*tudru valla Andru hoone
ehitus.*

Tagastan käesolevaga Audru valla Audru 6 kl.

Audru 6-kl. algkooli hoone ehitusprojekti kohta.

AUDRU V. AUDRU 6-KL. ALGKOOI HOONE EHTITUSE PROJEKT

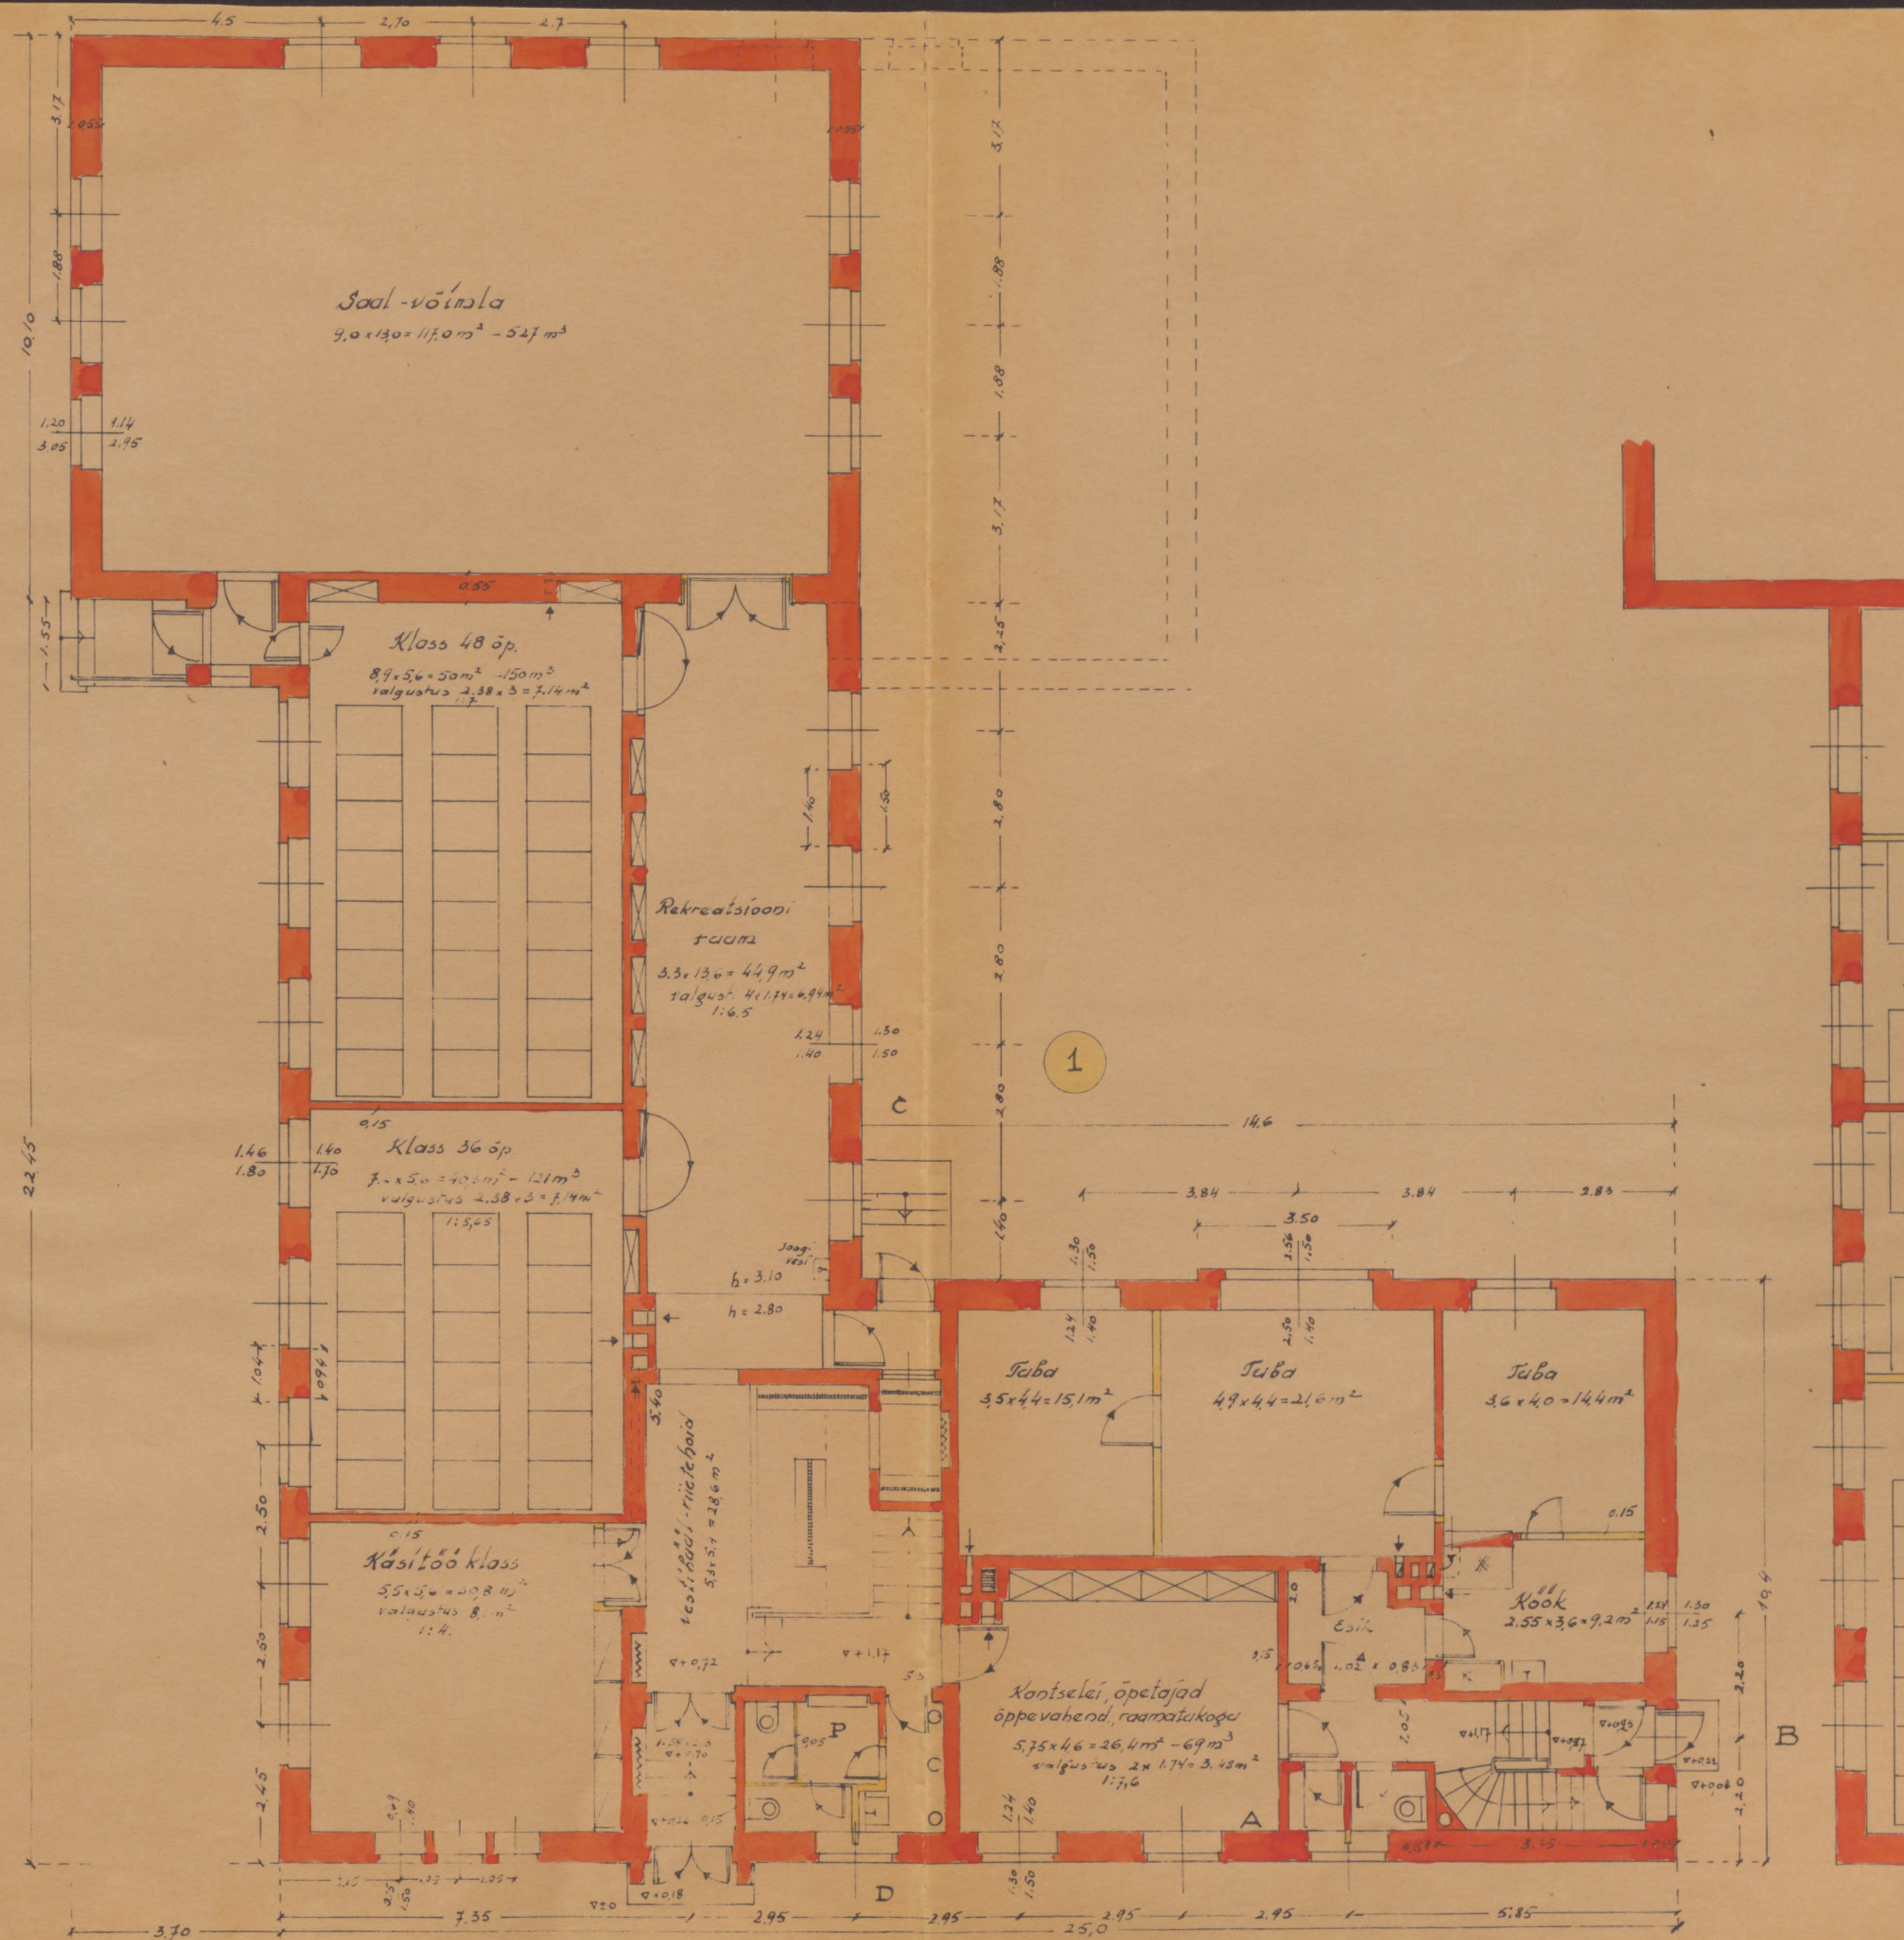
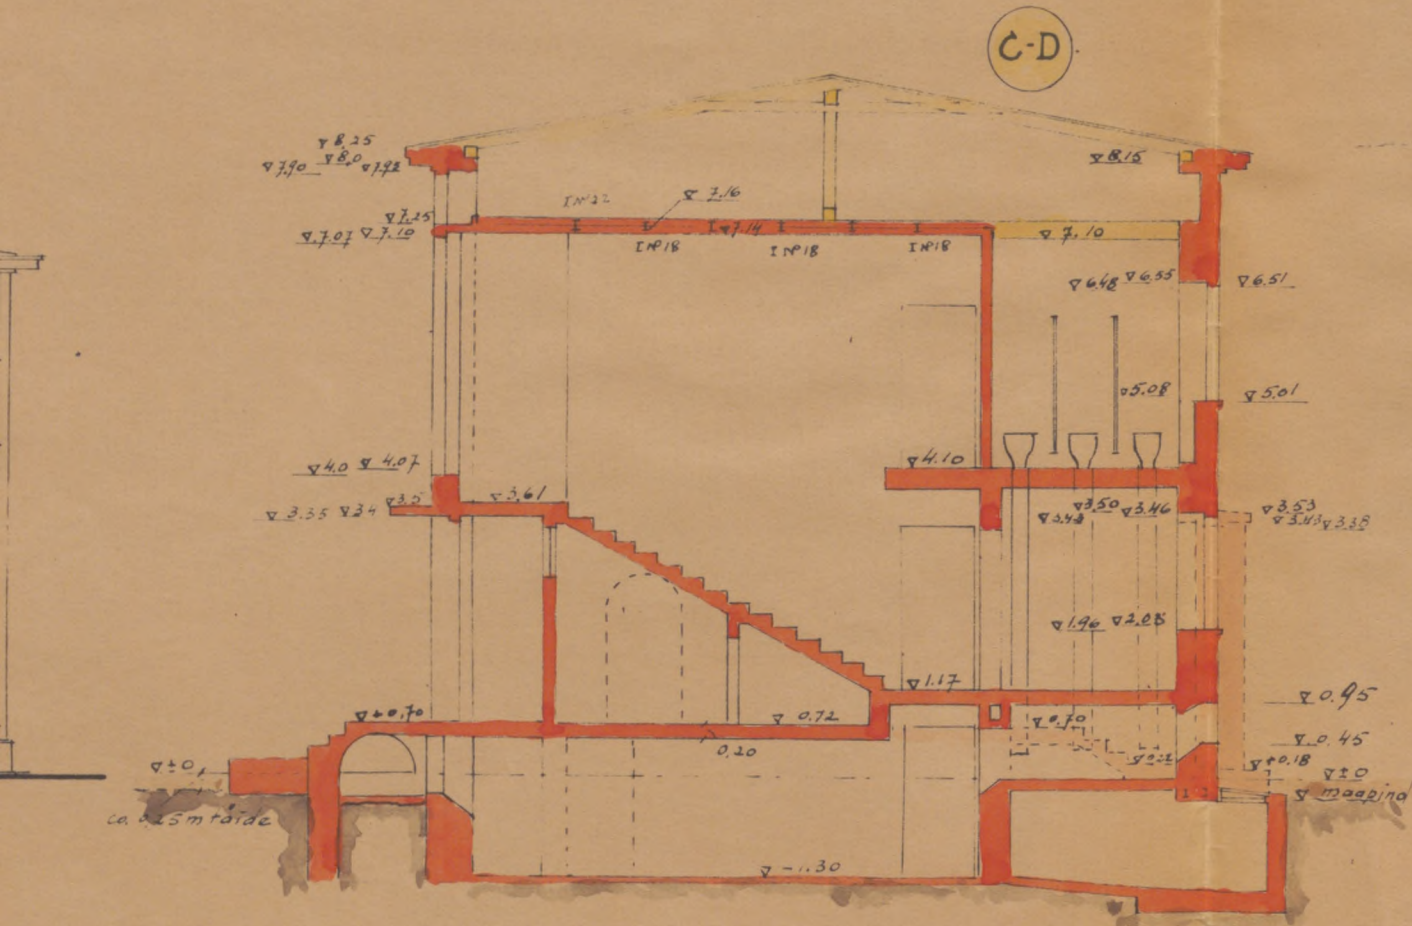
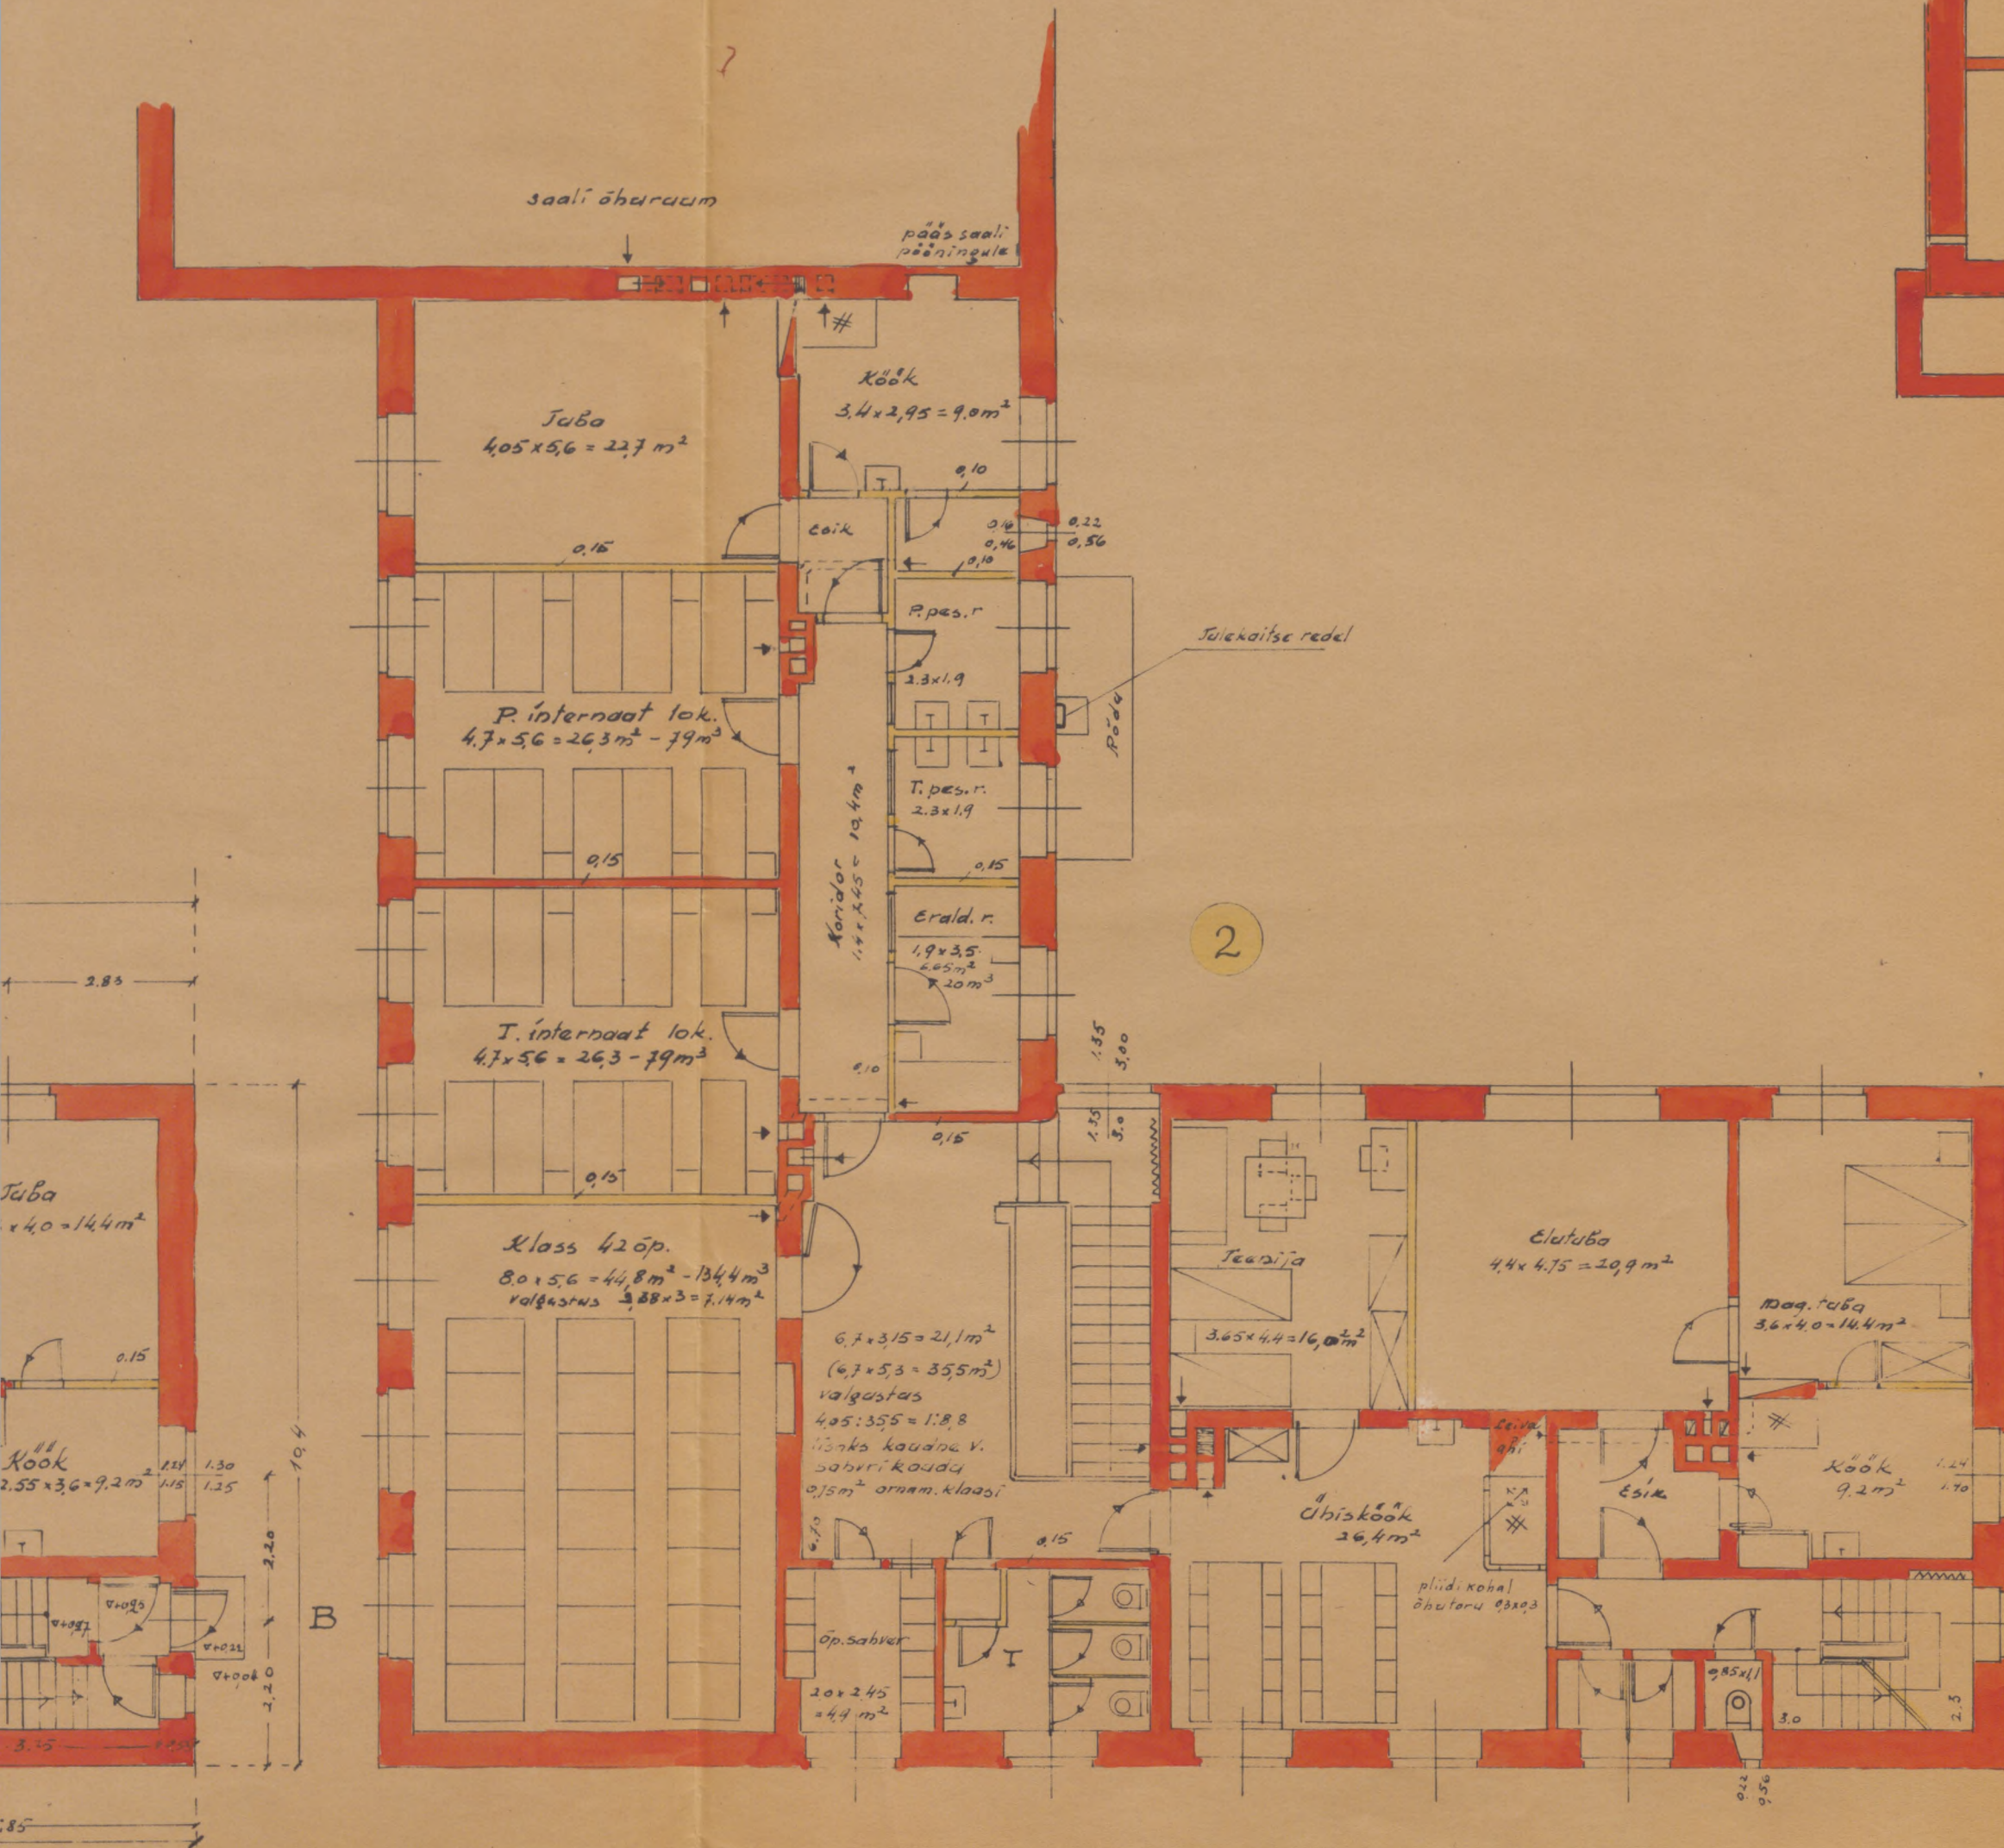
Tagastan käesolevaga läbivaadatult Audru valla Audru 6 kl.algkooli hoone eelkavandi. Eelkavand esitatud kujul on vastuvõetav, kuid enne lõpuliku projekti koostamist tuleks kaaluda "koolide tuletõrje määrus" § 13 (RT 1938,16,144), samuti tuleks võimalust mööda laiendada aken rekreatsiooni ruumis.

Tagasi saates Audru valla Audru algkooli
maja ehitusprojekti eelkavandi teatame, et kavand on
tunnistatud vastuvõetavaks koolimajade ehitusprojektide
läbivaatamiskomisjoni 19.skp. otsusega, protokoll
nr.271 p.2 tingimusel : 1) et projekti lõppkoostamisel
tuleb lahendada tulekaitse küsimus vastavalt koolide
tuletõrje määruse § 13 (RT 1938,16,144) ja 2) et
laiendatakse rekreatsiooni ruumi aken valgustus-
vahekorraani vähemalt 1:8.

Eelprojektil näidatud juurdeehituse moodus on vastuvõetav tingimusel, et käsitöö ja lauluklassi vahelise trepi

1. Lahendatud tulekaitse küsimus vastavalt koolide tuletõrje määruse § 13 pes.ruumide ette tehtud rõdu näol, mille pörandas asuva ava kaudu pääseb välis-raudredelile. Ava on võimalik pealt katta kergesti avatava luugiga.

2. Peatrepi ruum on laiendatud 0,2 m. võrra, millega saavutatud valgustuse vahetõrje rekreatsiooni ruumile tarviliku ühes trepi ja vestibüüli lae ava alla kuuluva pörandi pinda $5,4 \times 5,3 = 28,62$ kohta $4,05 : 28,7 = 1:7$, seega ületab tingimuses ülesseatud vahetõrje 1:8. Sama ruumi õp. sahvri ja tüt. käimla esine $1,3$ m lai ja $5,2$ m pikk, suurusega $6,8 \text{ m}^2$ riba on muust osast vaheseinaga koridori moodustamiseks eraldamata, et suurendada II korra rekreatsiooni ruumile üldiselt küllaldase (s.o. $5,4 \times 3,15 = 17 \text{ m}^2$, mis vastab $42 \text{ õp.} \times 0,4 \text{ m}^2 = 16,8 \text{ m}^2$) pörandi pinda ja tema valgustamine on võimaldatud lisaks otsesele valgusele, kaüdselt õp. sahvri kaudu vahetõrjes $0,75 : 6,8 = 1:9$. Seal juures II korra rekr. ruumi kui niisuguse järele tarvidust ei ole ja tema täidab vaid koridori otstarvet, sest esimese korra rekreatsiooni ruumi pörandi pind oma suuruse poolest $44,9 : 0,4$ arvestamata vestibüüli, vastab 112 õpilase jalutamiseks tarvilikule pinnale (lähemate aastate jooksul on ettenäha õpilaste arv 110 ümber), mis arvatavasti sarnasel kujul leiab kasutamist järelevalve hõlbustamise mõttes.
